PR10.7 Réponses à la demande d'engagements et d'informations complémentaires

RÉPONSES AUX ENGAGEMENTS ET PRÉCISIONS COMPLÉMENTAIRES DU MINISTÈRE DE L'ENVIRONNEMENT ET DE LA LUTTE CONTRE LES CHANGEMENTS CLIMATIQUES

PROJET DE RÉAMÉNAGEMENT DE LA
RIVIÈRE LORETTE – PHASE II

PROJET N° : 121-12904-00
DATE : 28 JUIN 2021

Figure 7.1 Débit au pont de l'avenue Saint-Jean-Baptiste lors de la crue du 27 avril 2019

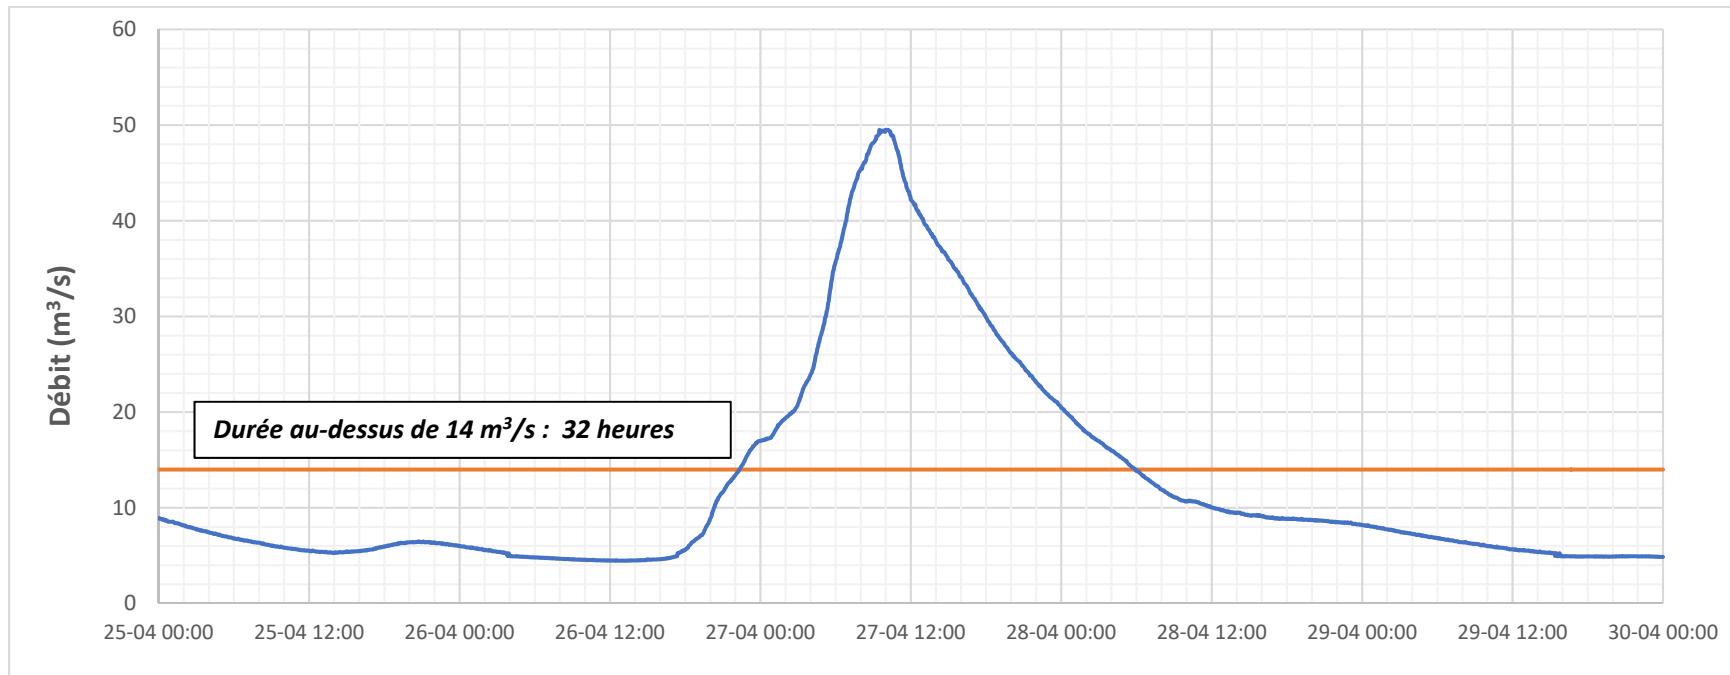
7 Les compensations proposées relativement aux pertes dans l'habitat du poisson ne sont pas suffisantes. Selon les informations fournies, les pertes d'habitat du poisson sont de 4 665 m² (sous 14 m³/s) (tome 2, page 98). Il est toutefois approprié d'exclure les superficies correspondant à des infrastructures en conditions initiales. La perte d'habitat du poisson à compenser s'élève alors à environ 4 369 m².

Les hydrogrammes de trois crues caractéristiques (Figures 7.1 à 7.3) observées sur la rivière Lorette dans les dernières années permettent de bien illustrer la réactivité de ce cours d'eau. La crue printanière du 27 avril 2019 (Figure 7.1) a atteint un débit de pointe de 50 m³/s et, selon les informations disponibles, cette crue est la plus importante depuis les inondations du 31 mai 2013 alors que le débit de pointe a été estimé à 70 m³/s. On constate que le débit instantané a dépassé 14 m³/s durant 32 heures seulement malgré l'ampleur de la crue. De plus, le débit moyen journalier a été supérieur à 14 m³/s uniquement le 27 avril 2019 et a atteint 32,2 m³/s.

Figure 3-6 Schéma décisionnel établissant le processus de détermination du positionnement des murs anti-crue

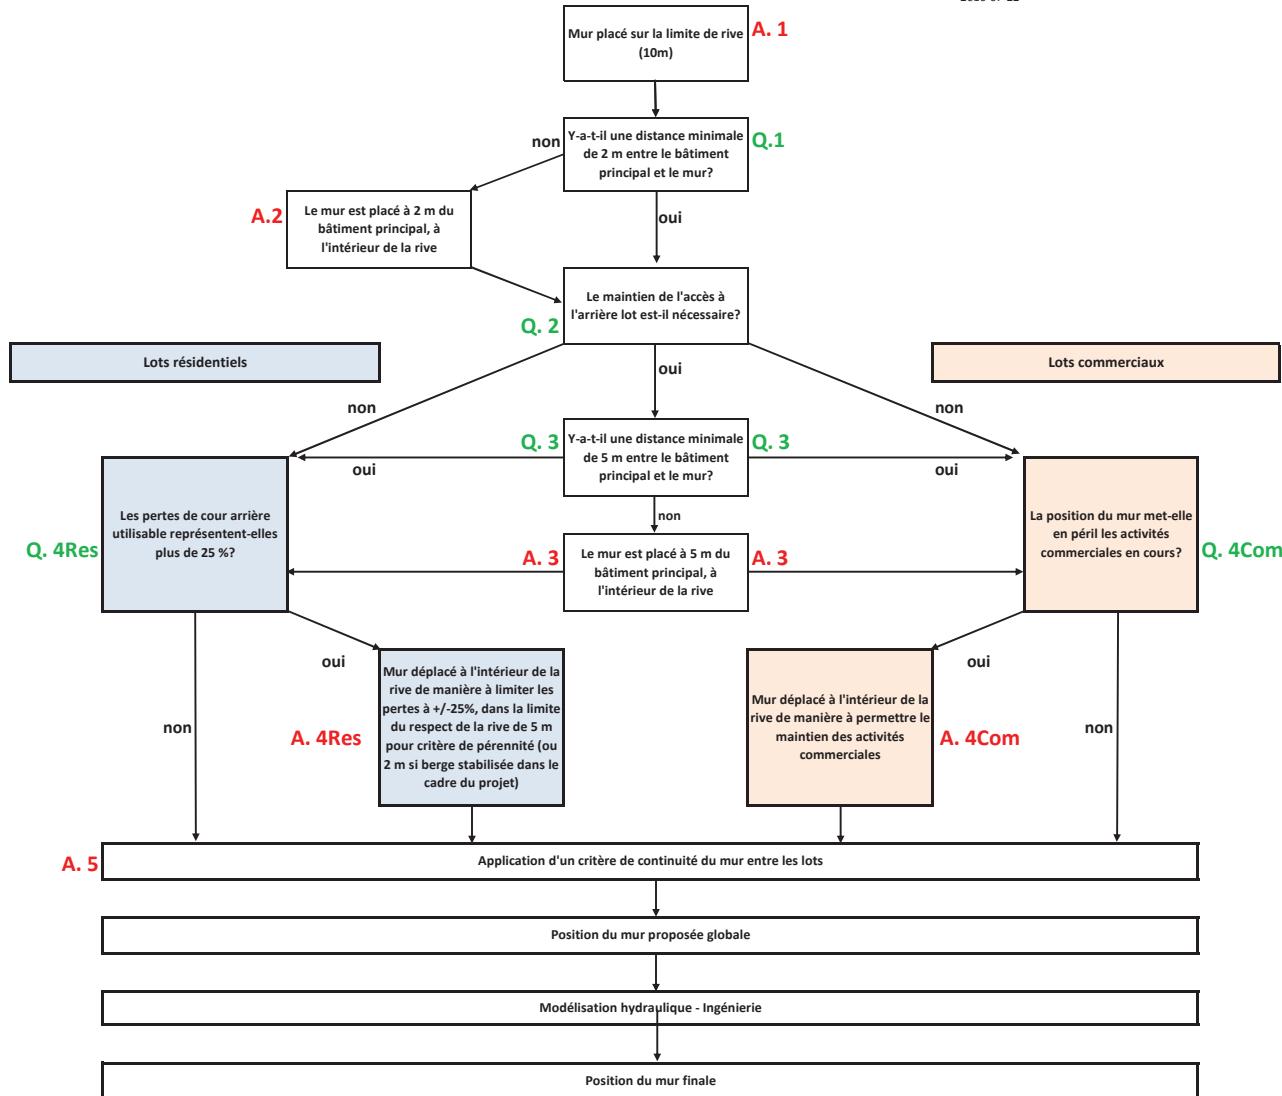
- 1 **En secteur résidentiel, les critères pour l'établissement de la distance entre le mur anti-crue et les bâtiments ou infrastructures sont clairement établis et ont fait l'objet d'un arbre décisionnel. Or, pour le secteur commercial, ces critères ne sont pas décrits. Il est plutôt mentionné que « le mur anti-crue est positionné à 10 m de la ligne de crue 0-2 ans, sauf lorsque l'activité commerciale est compromise » (section 5.2.2, WSP, 2021, tome 2).**

Afin de démontrer que l'atteinte aux MHH a été évitée au maximum, l'initiateur doit prendre l'engagement de faire la démonstration que l'activité commerciale est compromise, pour chacun des lots commerciaux où le mur a été positionné à l'intérieur de la rive. Le MELCC conçoit que le mur doit être positionné à l'intérieur de la rive lorsque les bâtiments sont trop près.

Toutefois, lorsqu'il s'agit de stationnements ou d'espaces pour la manutention, il doit être démontré clairement que l'espace hors-rive ne peut être utilisé. L'initiateur doit s'engager à revoir le positionnement des murs en secteur commercial lors des demandes d'autorisation ministérielle afin de les positionner le plus loin possible hors de la rive.

Le schéma décisionnel établissant le processus de détermination du positionnement du mur anti-crue est présenté à la Figure 3.6 de WSP (2021A) et est aussi fourni à l'annexe B du présent document. Pour les lots commerciaux, outre le critère du maintien des activités commerciales, on peut y constater que trois autres critères sont aussi considérés pour déterminer la localisation finale du mur :

Tel qu'on peut le constater sur la Figure 3.6 jointe à l'annexe B, ces trois critères sont aussi pris en compte pour le positionnement du mur sur les lots résidentiels.
